前回の協議会で整理された主な事項

明大通りⅡ期工事区間の樹木の配置について

B-B断面

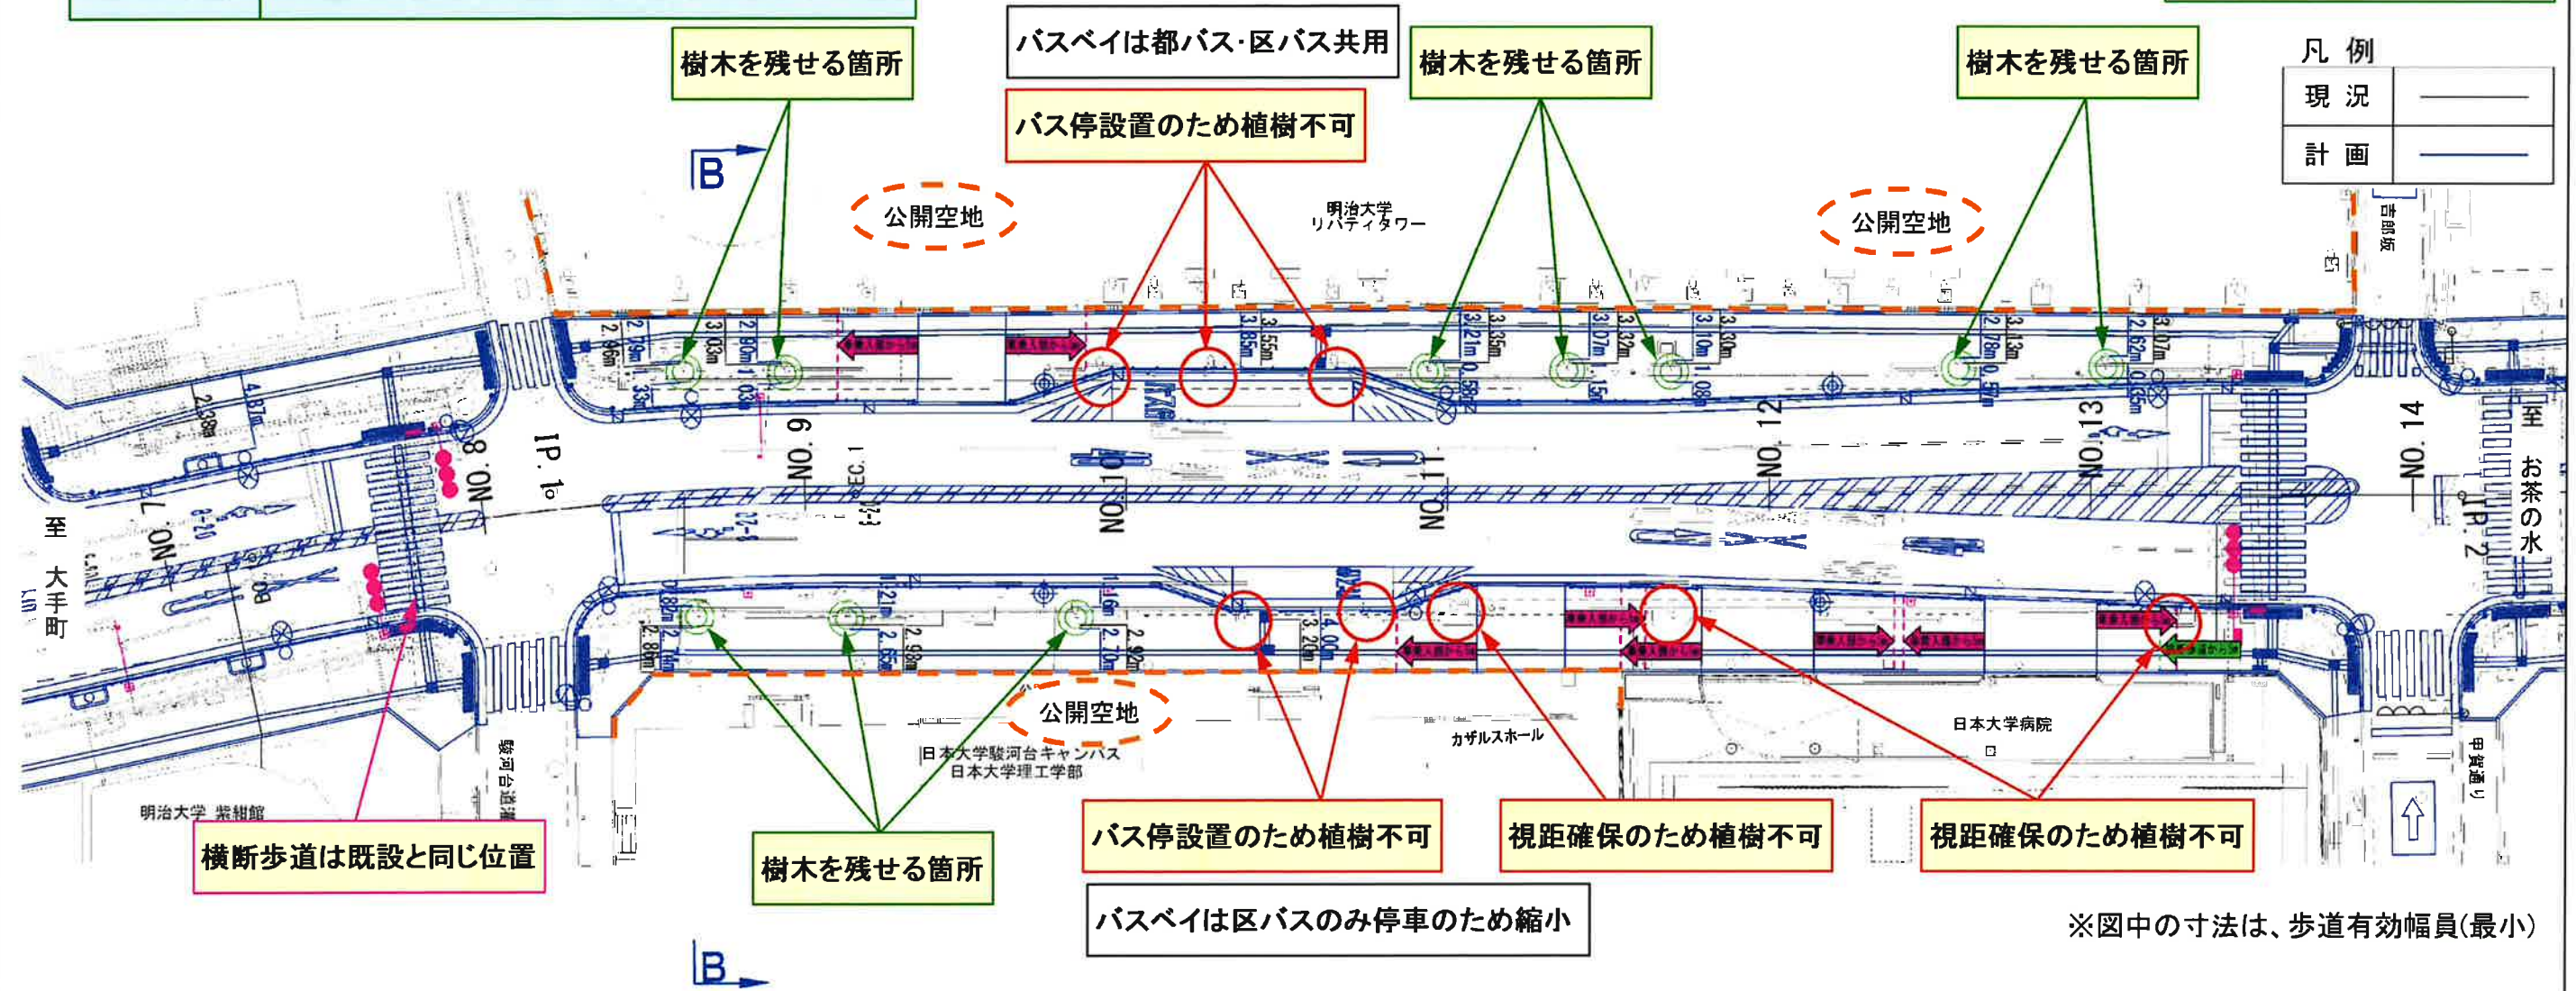
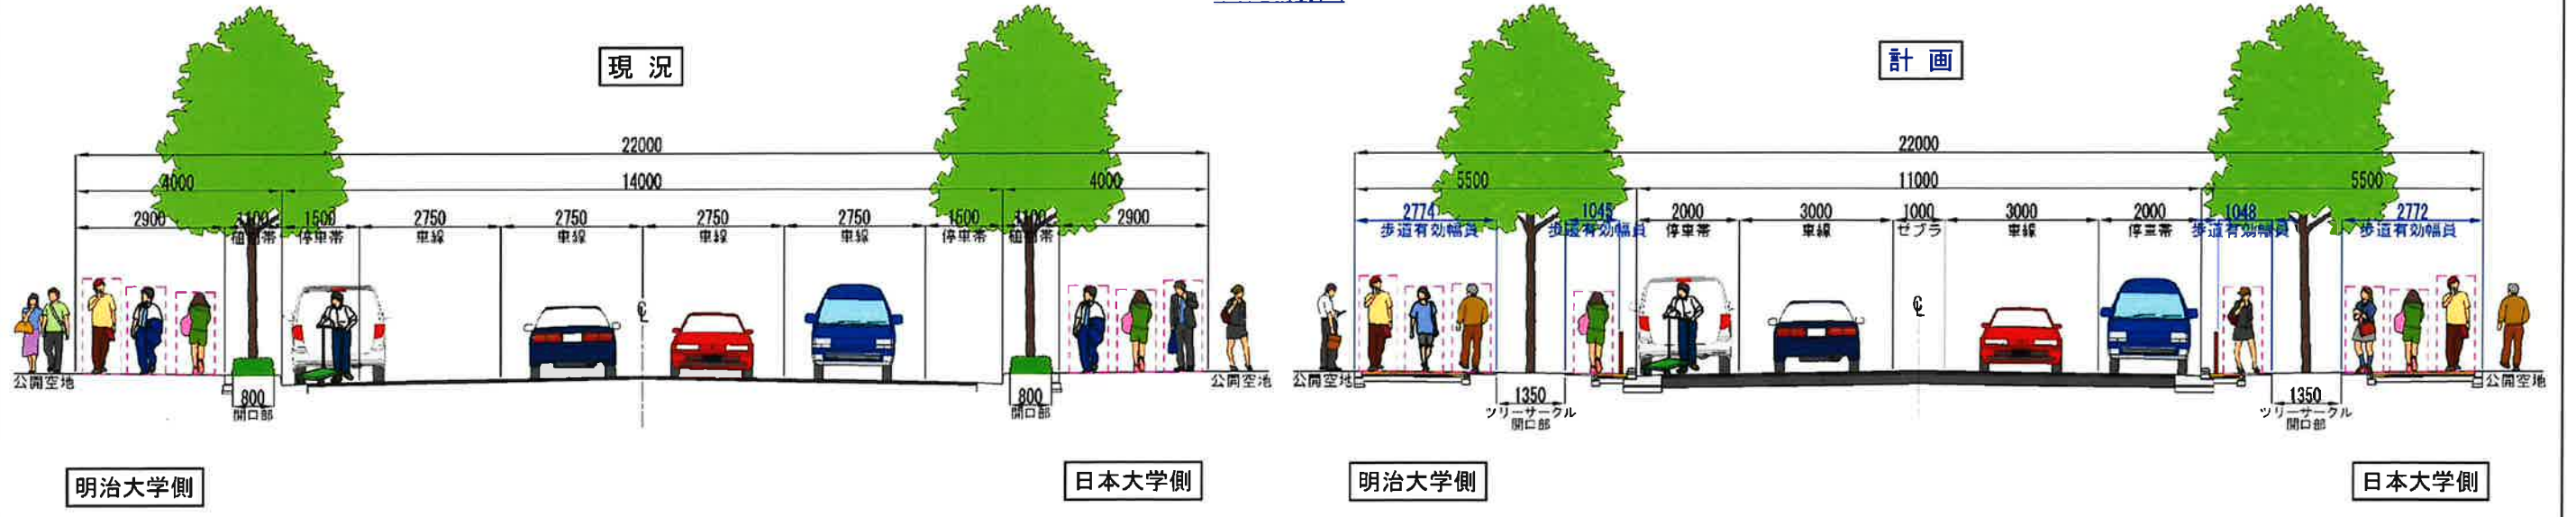
- ・プラタナス並木への愛着や文化的な価値を感じている。
- ・樹木が歩道の真ん中にあることで、緑陰の恩恵を受ける。

Ⅱ 期工事区間 公開空地を利用し、既存樹木の保全を優先する区間

樹木を残せる箇所 合計 10 本
